案名	地點	緣由說明	內容	經費
高屏溪六塊厝堤段改善工程	屏東縣 屏東市	堤防老舊(建置超過30年)，配合堤後科學園區開發	堤防改善 4000公尺	1億6000萬元

##### 在地溝通民眾參與會議

# 口隘溪溝坪橋至藤坑口橋右岸堤防工程暨 口隘溪藤坑口橋下游右岸堤防工程 在地諮詢簡報

# ◆民眾參與辦理情形

斷面示意圖

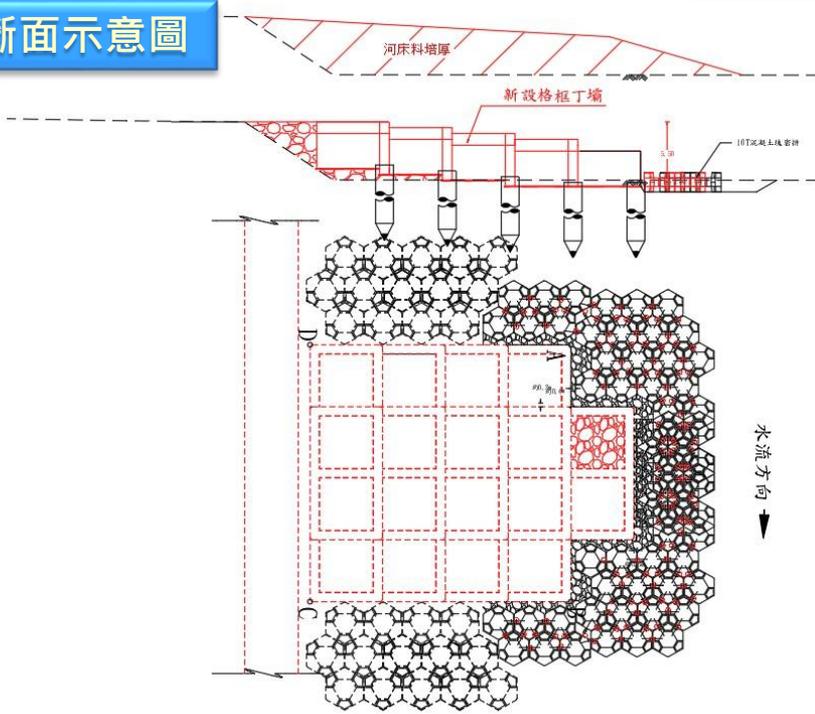
- 一、時間：114年5月1日上午10時30分
- 二、地點：六龜區新興里活動中心
- 三、紀錄：經濟部水利署第七河川分署
- 四、出席人員：(詳簽名冊)
- 五、各單位意見：
  - (一)新興里邱瑞明里長：
    - 1. 因二坡護岸逢颱風或豪雨事件受荖濃溪水衝擊常有致災事件發生，工法強度是否還有提升空間？
  - ◎本分署回復：
    - 1. 感謝指教，本案係於二坡上游處新增丁壩群，藉以達到掛淤、造灘、挑流效能，經初步檢討尚可增加基樁、護坦等工項，並加大挖除河中灘地範圍，俾提升防洪能力，所需經費屆時依實需檢討後一併修正。
  - (二)里民葉先生：
    - 1. 荖濃溪二坡現況水流往兩側淘刷，是否可將河道中心的土方清除？
  - ◎本分署回復：
    - 1. 感謝指教，本案工程將河道灘地挖運培厚基腳，將水路導向河心，降低水流往本岸沖刷威脅，並檢討增加河道整理範圍，俾提升通洪能力。
- 六、會議結論：
  - 有關涉及本案部分，已於上述回應中說明，後續將納入各單位意見參辦。

山水海堤改善斷面圖(A)

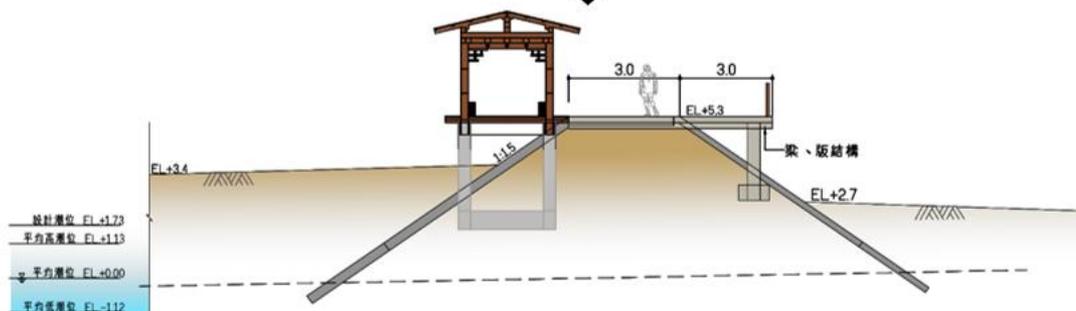
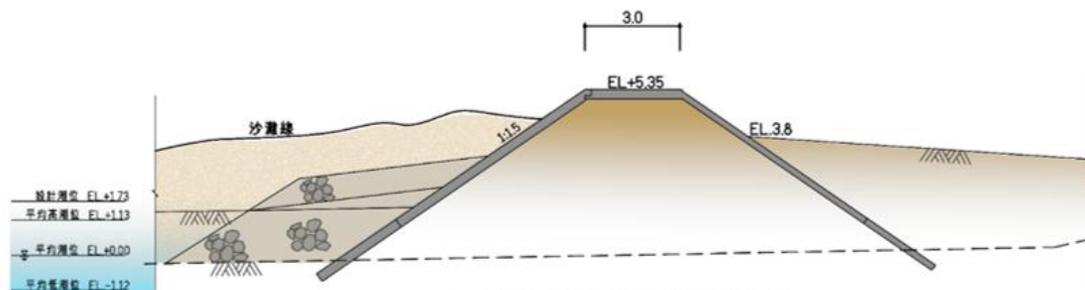
1. 想請問加寬的部分，是全面加寬還是部份加寬？
2. 護欄是整段都設置還是部份設置。
3. 海堤東側樹木的部分，因枝條低矮，且蔓延至步道，是否能清楚處理。
4. 設計上是否能先預留藏管線的地方。
5. 雖然不能設置路燈，但晚上還是要注意行人運動及使用的安全性，現況沒有光源黑漆漆的，建議可以購買LED的燈條等設施，埋設置地上，至少晚上有警示作用而不會這麼危險。
6. 堤坊地坪不要全水泥混凝土坪，否則會過度都市化，過度人工，希望可以融合其他材料，結合海岸線特色，融入在地環境。
7. 欄杆不要用白鐵，要融合沙灘的感覺，不要用很生硬限制式的欄杆，希望能夠透過設計，更融合自然。高度的設置，建議不要擋住視線，不然整體景觀被擋住很可惜，建議不要為了設計而設計反而造成突兀的設施。

1. 有關堤頂加寬的部分，目前是傾向全面加寬，但需視海堤前後的地形狀況，因東側海堤高程已和沙灘幾乎相當，倘防浪高程不變降低部分堤頂，風浪較大時恐有越沙情形，易造成居民清理上的困擾；另海堤中段高程差較大，尚有餘裕可加寬，故稍降堤面可達加寬之目的。
2. 本項原考量海堤高度較高，使用者恐有掉落疑慮，具有危險性，地方及立法委員楊曜均提出構想，建議增設護欄，惟委員鑑於山水海堤之美麗風光，且具遊憩功能，建議考量舒適性及美觀需求，故爭取經費規劃；欄杆設置需視各斷面需求，倘高差過大則建議設置，另東側海堤與沙灘幾乎同高，故建議不設置，全段後續均會配合現地地形變化規劃。
3. 樹木的部分考量生態性，原則保留，並部分配合整理或設置矮墩等方式規劃納入研議，可有效防止枝條及樹葉蔓延至步道，影響使用性。
4. 屆時進入細部設計階段時，會配合需求納入預留管線。
5. 本項可考量設置警示效果強烈的設備或材料，以達指引的效果，並使用反光材質或材料增加夜間通行的安全性。
6. 本工程進入設計階段時將與現地景觀取得平衡，以海堤融入地方景觀為宗旨，且避免大量的人工化的水泥結構。
7. 本工程進入設計階段時將與現地景觀取得平衡，以海堤融入地

方景觀為宗旨，屆時配合各地形及景觀設置相應之防護措施。

山水海堤改善斷面圖(B)

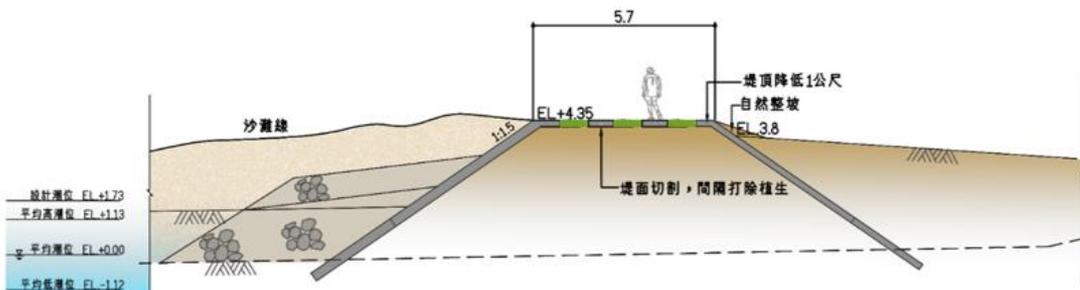
- 堤頂調降1公尺，寬度5.7公尺，與砂灘齊平
- 前後坡順接地形
